22 mai 2023

## Concertation portant sur le Projet d'aménagement d'une véloroute Thoiry - Gremaz - Badian

Figure 1: Liaison véloroute / voie verte

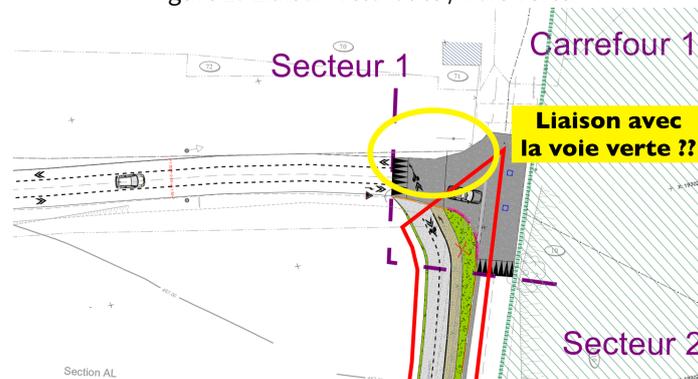
- D'après le plan, il n'est pas évident qu'un **accès direct depuis et vers la voie verte située sur l'ancienne voie ferrée** soit prévu au niveau du carrefour 1 (voir figure 1) : Est-ce le cas ? Si oui, ce serait utile de modifier légèrement le carrefour 1 car certains cyclistes préféreront certainement emprunter la voie verte plutôt que de rouler sur la chaussée à voie centrale banalisée (CVCB ou "chaucidou") de la rue de l'Abattoir.

Figure 3: Présence d'une chicane dangereuse en descente

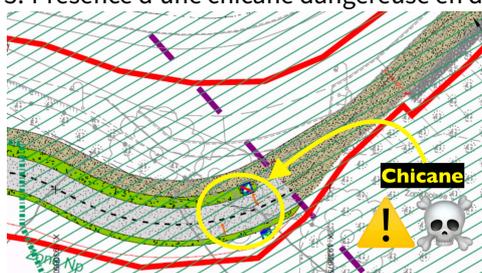
- Bas du chemin (arrivée à Gremaz depuis Thoiry) :
  - La **présence de deux barrières en chicane** (voir la figure 3) est **dangereux** pour les cyclistes en descente, ralentira énormément le cheminement et incitera les cyclistes à ne pas emprunter l'aménagement (en tout cas en descente).

Figure 4: Liaison avec la route dans Gremaz

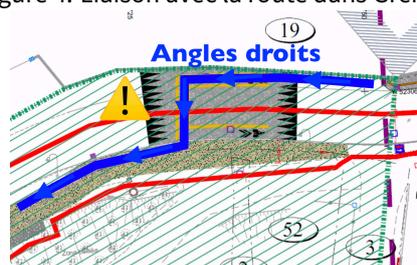
- Les cyclistes sont ensuite "envoyés" sur la route avec les véhicules motorisés (voir la figure 4). Dans le sens Badian-Thoiry, le marquage au sol semble inciter à traverser la route à angle droit, ce qui peut être dangereux (risque de collision avec les voitures et risque de glissade augmenté). Pourquoi ne pas **créer une zone de type "vélorue"** (plutôt qu'un marquage au sol qui incite les cyclistes à rouler sur le bord droit de la chaussée, favorisant les dépassements dans une zone où la vitesse est réduite) dans la traversée de Gremaz ? (voir par exemple: <https://www.cerema.fr/fr/actualites/concevoir-sa-velorue-cyclistes-nombre-circulation-apaisee>)

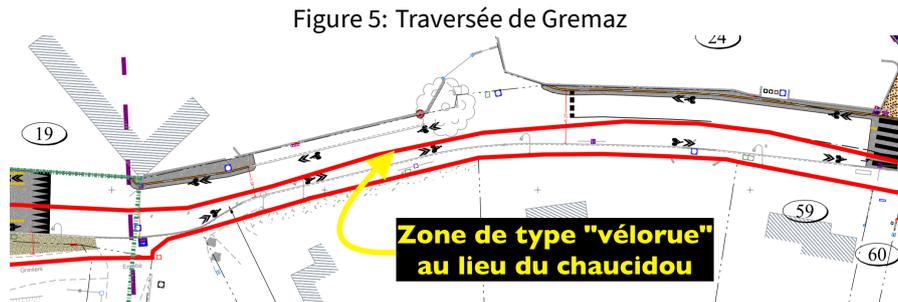
- Traversée de Gremaz: Comme énoncé précédemment, le choix du chaucidou (voir la figure 5) ne semble pas pertinent car il incitera les cyclistes à rouler sur le bord de la chaussée, favorisant les dépassements dans une zone où la vitesse est réduite. Une **zone de type "vélorue"** nous semblerait plus pertinent.

Figure 6: Carrefour 2: Cheminement prévisible pour les cyclistes avec l'aménagement proposé dans le projet

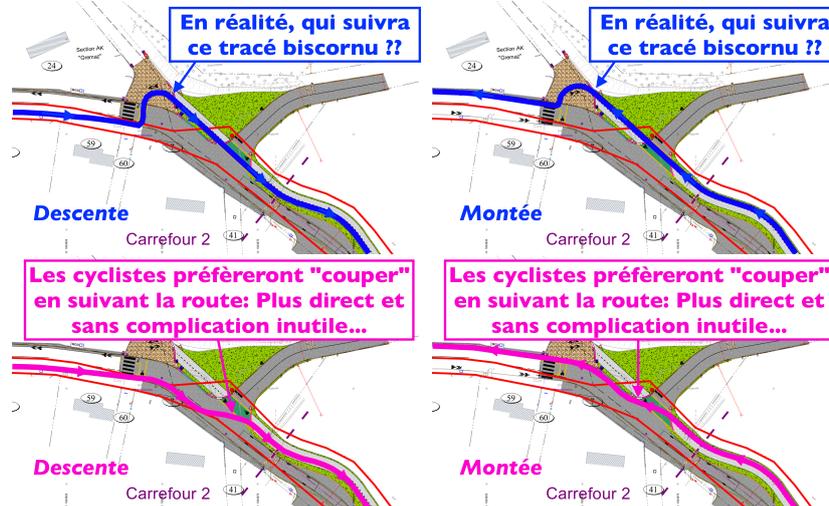
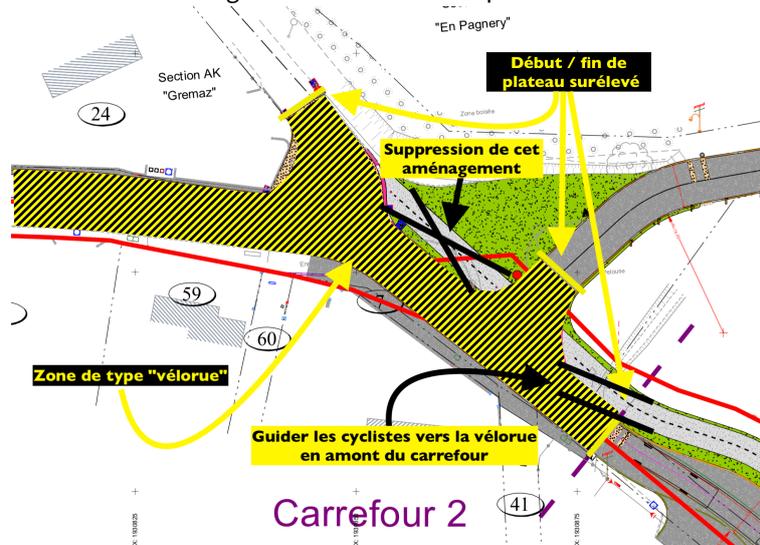
- Carrefour 2: Le **cheminement paraît trop compliqué** pour les cyclistes et ne les incitera certainement pas à l'utiliser (voir la figure 6). La modification de l'angle d'arrivée du chemin de Pré Villet nous paraît judicieux pour limiter la vitesse des motorisés arrivant dans Gremaz. Cependant, créer un plateau surélevé en amont du carrefour sur chaque branche ainsi qu'une **zone de type "vélorue"** dans la traversée de Gremaz simplifierait grandement le cheminement et le sécuriserait.

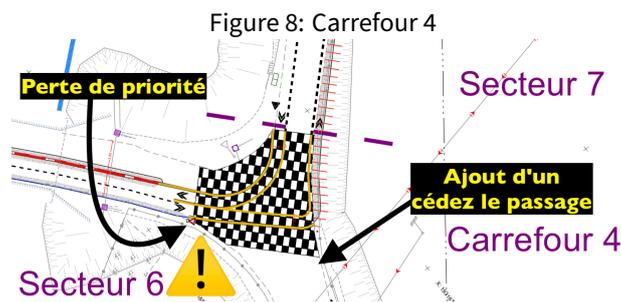
- Secteur 6 (traversée de la 2x2 voies par le tunnel): L'aménagement avec la réduction du nombre de voie de circulation motorisée paraît **très bien**. Cependant, le **carrefour 4** (voir figure 8) gagnerait à être mieux aménagé: Les **cyclistes y perdent la priorité** au profit des usagers de la voie en provenance des écuries, dans le sens Thoiry-Badian. Un plateau surélevé au niveau du carrefour pourrait sécuriser sa traversée, ainsi qu'un cédez le passage depuis les écuries.

Figure 9: Secteur 7: Liaison Aménagement sécurisé / chaudiou

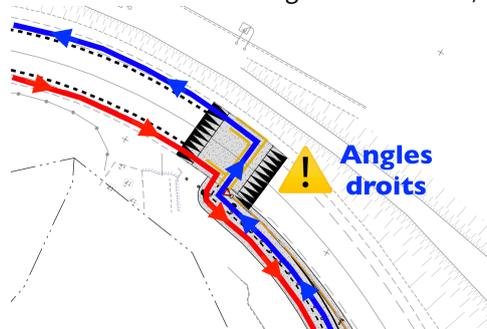
- Sur le secteur 7, le trafic est limité et le choix du chaudiou paraît justifié. Cependant la liaison avec l'aménagement sécurisé en fin/début de chaudiou semble **trop abrupte** (angles droits) (voir la figure 9).
